- Sur le principe de l'opportunité de l'OAP MIRADE :

- Le devenir commercial du quartier de Mirade

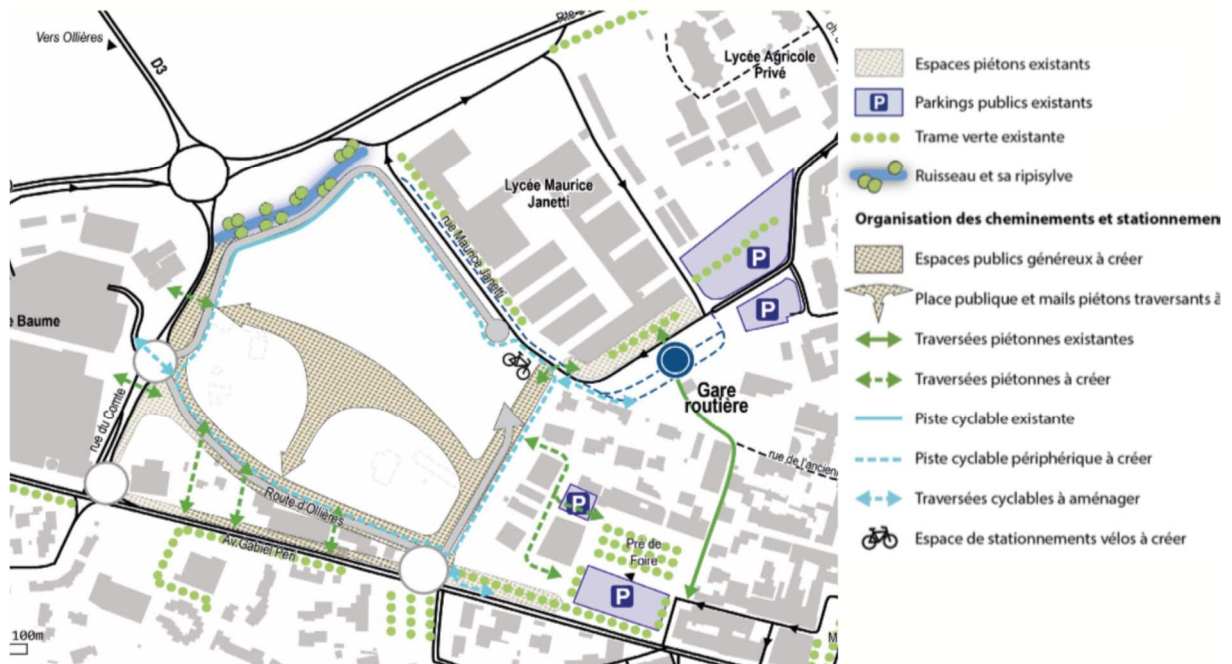
L'objectif de transition

Cet objectif est largement contrarié par le contenu du programme de l'OAP et les axes de circulations piétons.

Preuve en est que c'est un quartier autonome dans la Ville qui sera créé et non pas un élément de transition et de continuité urbaine. Un pôle qui fonctionnera en autarcie et non pas en osmose avec le centre Ville ;

Coupe A-A' : Route d'Ollières

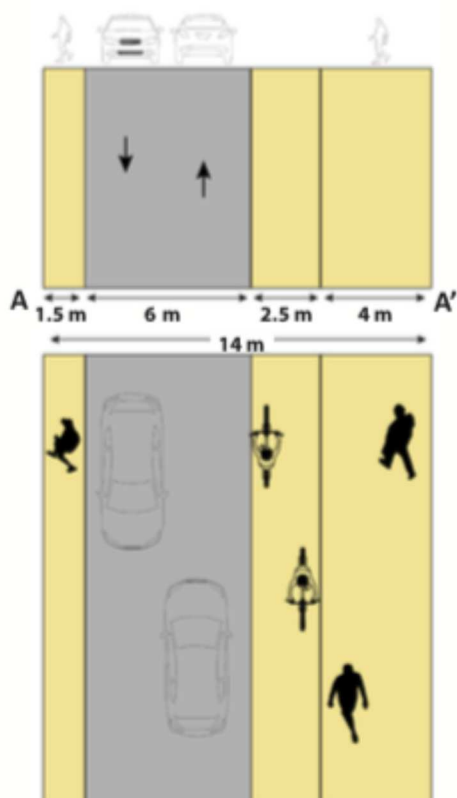
Un trottoir d'au moins un mètre cinquante ne constitue pas véritablement une incitation à la promenade dans la Ville . Je persiste à dire que la Route d'Ollières est sous dimensionnée en tant que principal axe de liaison entre les différents pôles constituant l'environnement du projet . Les aménagements piétonniers et la végétalisation de cet axe essentiel doivent être reconçus pour une véritable incitation à la promenade entre le Cap Sainte Baume et le centre Ville . Un parc végétalisé conséquent sur la route d'Ollieres serait une porte d'entrée incitative de ce quartier nouveau.

Le plan de Principe de cheminement doux démontre l'insuffisance notoire des circulations piétonnes projetées à travers le Pré de Foire et en contournement du bâti existant avant d'arriver dans le futur quartier Mirade.
